サブドレン他水処理施設 既設ピット復旧に関する補足説明資料

2020年3月12日 東京電力ホールディングス株式会社

No.49ピット復旧: 配管仕様変更箇所

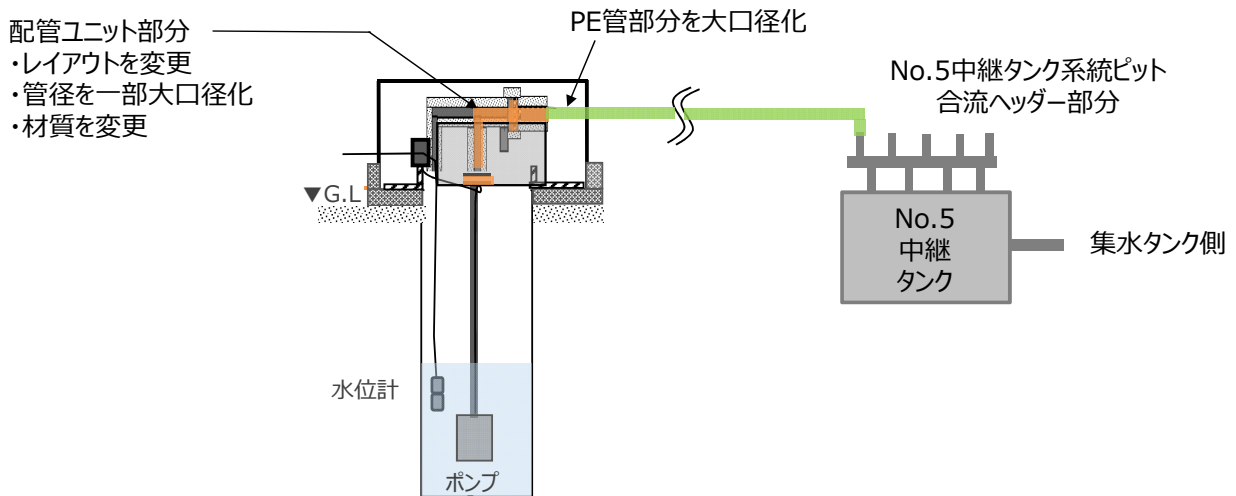
- ・現在運用中のサブドレンピットでは析出した鉄分により揚水配管等が詰まり、稼働率低下が発生している。
- ・また、配管構成が複雑なため清掃工程が多く、作業に時間がかかり、被ばく量低減が課題となっている。
- ・揚水配管等の詰まり抑制対策、作業工程の短縮のため、配管仕様を一部変更する。

項目	増強ピット	No.49ピット
配管ユニット簡略化		
配管レイアウト	<ul style="list-style-type: none"> ・曲がり部分が3ヶ所あるため詰まりが発生しやすい ・継手数が多く、配管が重いため保守点検の作業負担が大きい 	<ul style="list-style-type: none"> ・曲がり部分を1ヶ所まで減らし、配管内の詰まり発生を抑制 ・配管レイアウトを簡略化・軽量化し、保守点検の作業負担を軽減
配管径	PE管口径が40Aと小さいため、析出物が詰まりやすいと想定	中継タンク側PE管口径を80Aに、配管ユニットの一部の口径を50Aに拡大し、配管閉塞までの期間を延長可能と想定
材料	配管ユニット部分にSTPG370, SUS316LTP材を使用	配管ユニット部分にSUS316LTP材を使用

(継手部分に関する補足)

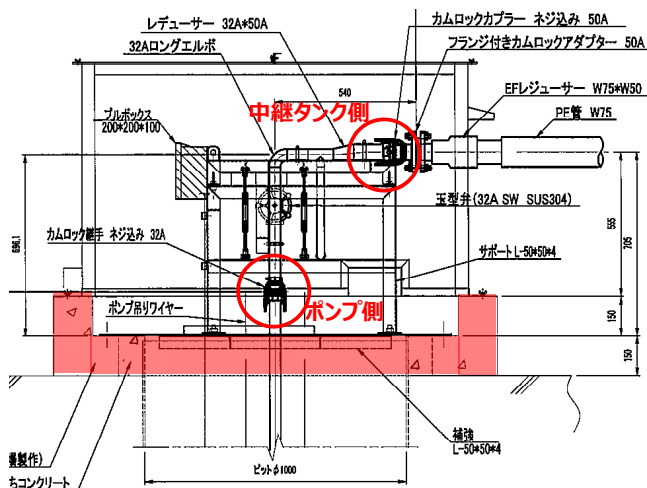
- 漏洩発生防止対策
 - ・ 鋼管部分は工場での溶接により一体化構造とし、継手部分を極力減らしている。
 - ・ PE管と鋼管のカムロック継手部分は、フランジと一体型のカムロックにより接続する。カムロックはロック式レバー付きの製品を採用し、緩みを防止する。(カムロック継手はSARRY, KURION等の汚染水処理設備においても採用実績あり)
- 漏洩拡大防止対策
 - ・ 継手部分が堰の中に取りまる配管レイアウトとし、漏洩拡大防止を図る。

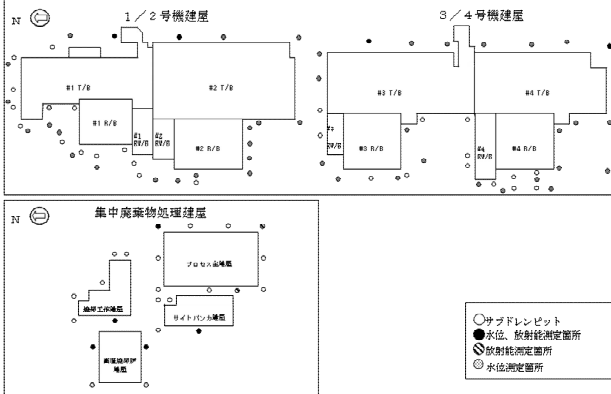
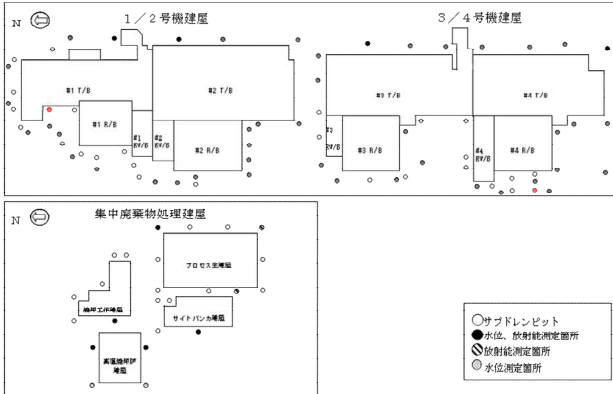
実施計画Ⅱ記載箇所		変更内容	
		初回申請	補正申請
本文	2.35.2 基本仕様	揚水ポンプ台数変更	変更なし
		主配管仕様変更	主配管仕様変更および記載の適正化
添付	2.6.添付資料-1 系統概略図	ピット概略配置図を変更	変更なし
	2.35.添付資料-1 全体概要図及び系統構成図,	サブドレン集水設備系統図を変更	変更なし
	2.35.添付資料-4 サブドレン集水設備の強度に関する説明書	配管構成一覧を変更	配管構成一覧を変更
		強度評価結果を変更	配管強度評価結果を変更
	2.35.添付資料-12 サブドレン他水処理設備に係る確認事項	確認対象ピット追記	確認対象ピットの記載の適正化
2.35.添付資料-13 地下水ドレン前処理装置について	JIS和名の変更	変更なし	
別冊	別冊12	変更無し	配管厚さ評価結果を変更

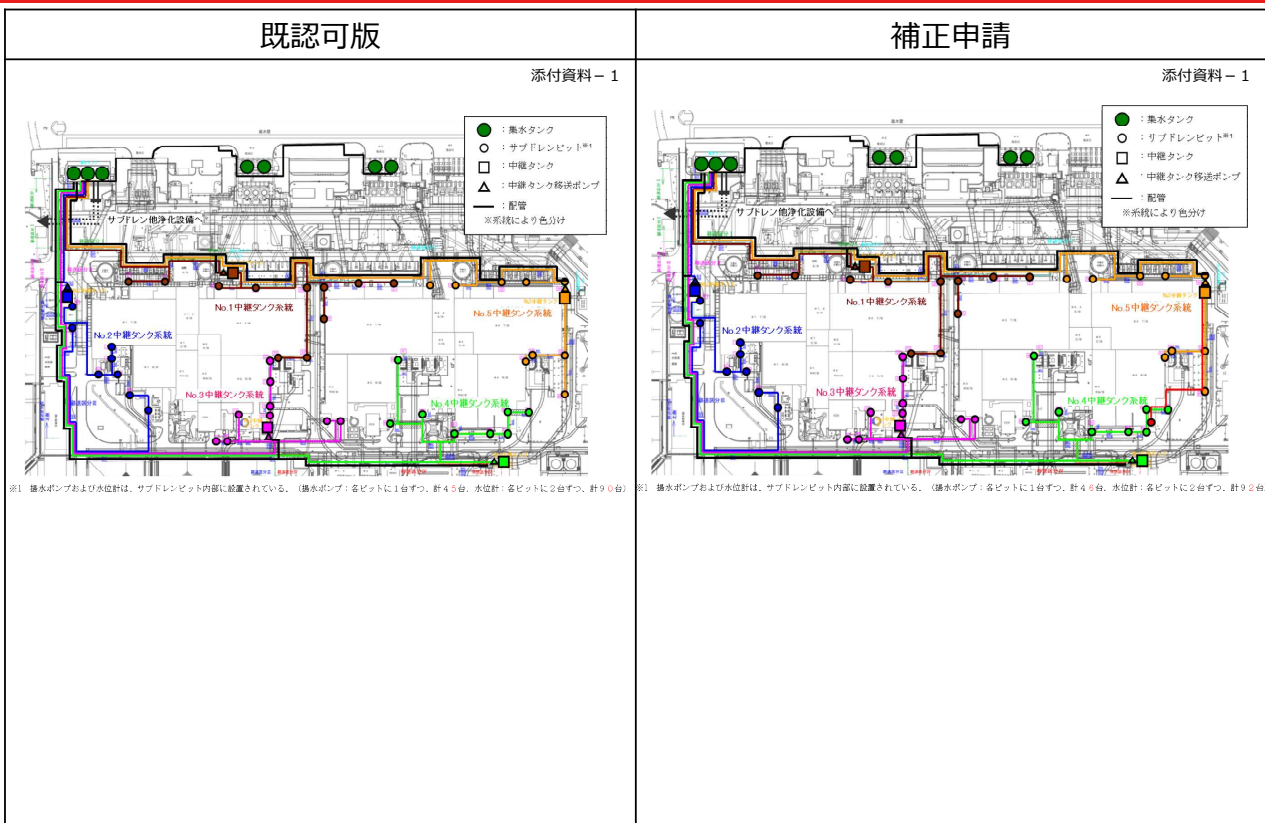
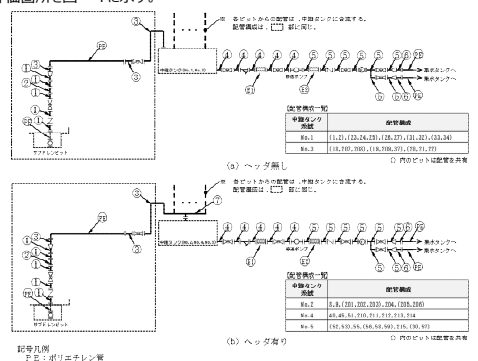
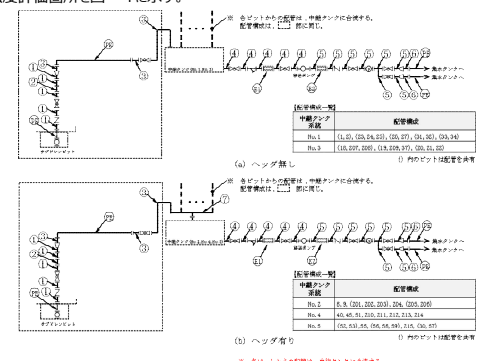
既認可版	補正申請
<p>2.35 サブドレン他水処理施設 (中略)</p> <p>2.35.2 基本仕様 (中略)</p> <p>2.35.2.1 主要仕様 2.35.2.1.1 サブドレン集水設備 (中略)</p> <p>(2) その他機器 a. 揚水ポンプ（完成品） 台数 45台 容量 30 L/min (中略)</p>	<p>2.35 サブドレン他水処理施設 (中略)</p> <p>2.35.2 基本仕様 (中略)</p> <p>2.35.2.1 主要仕様 2.35.2.1.1 サブドレン集水設備 (中略)</p> <p>(2) その他機器 a. 揚水ポンプ（完成品） 台数 46台 容量 30L/min (中略)</p>
